监理通知单

工程名称: 六哨、河口等乡镇(街道)光伏扶贫电站建设项目 编号: XDXGFFPXM-2-851-5-4-2

主题: 关于施工现场组件安装相关事宜

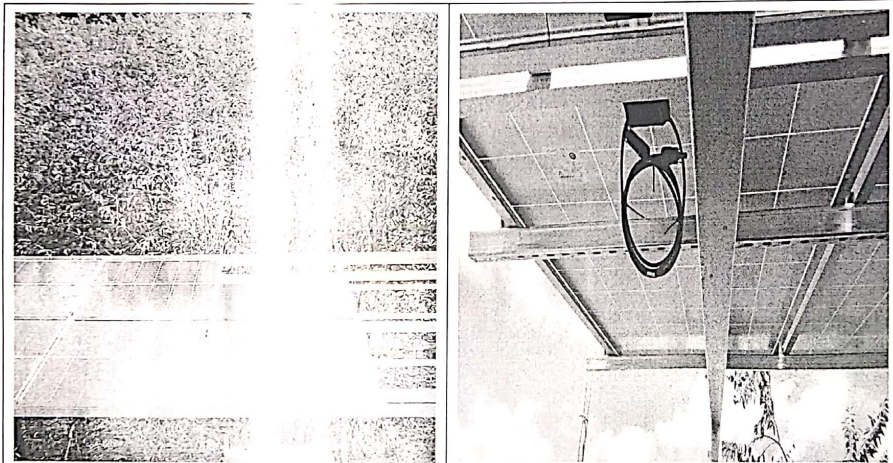
1、2019年11月06日我方对施工现场组件安装进行检查,发现存在以下问题:

- ①、地面支架间距尺寸不合理导致组件固定不牢固及组件2公分伸缩缝无法保证。
- ②、支架方阵整体对角线未测量,方阵成平行四边形影响电站整体质量。
- ③、屋面组件边压块压接不实,无法与支架无缝压接。
- ④、屋面檩条悬空尺寸过长,易导致组件悬空并导致组件损坏。

为保证工程质量,要求贵单位出具整改方案并对所存在问题对其他电站进行自检,地面支架安装间距仔细计算,严格按照图纸要求施工。
